IEC 62026-3
 Edition 3.0 2014-08

Low-voltage switchgear and controlgear –
 Controller-device interfaces (CDIs) –

Part 3: DeviceNet

CORRIGENDUM 1

Figure 46 – Predefined master/slave explicit messaging connection state transition diagram

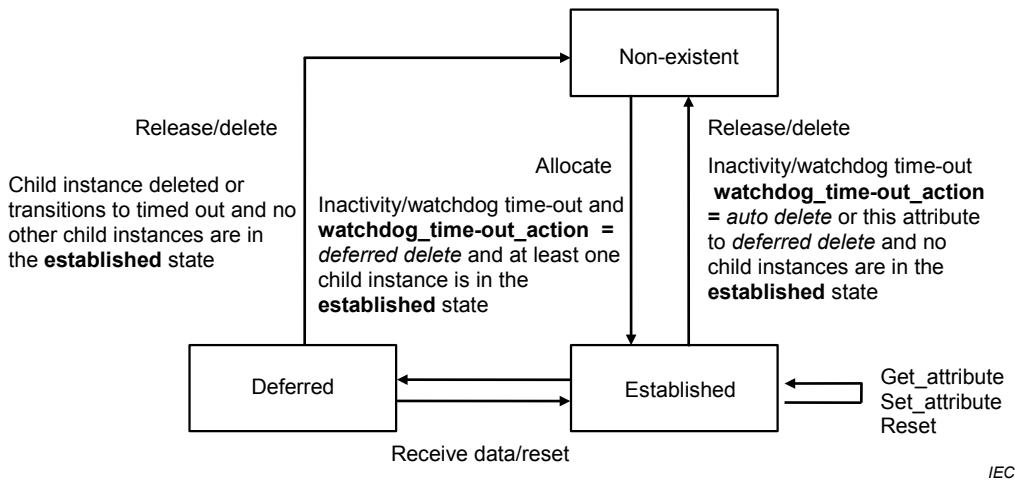
Replace the existing figure by the following new figure (without modifying its title):

Figure 46 – Diagramme de transition d'états pour la connexion de messagerie explicite maître/esclave prédéfinie

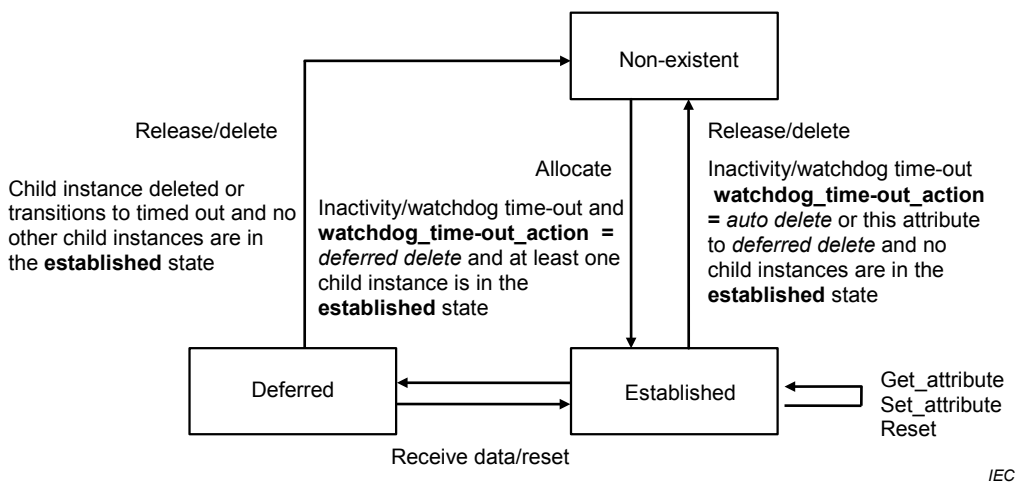
Remplacer la figure existante par la nouvelle figure suivante (sans modifier le tableau de traduction ni son titre):
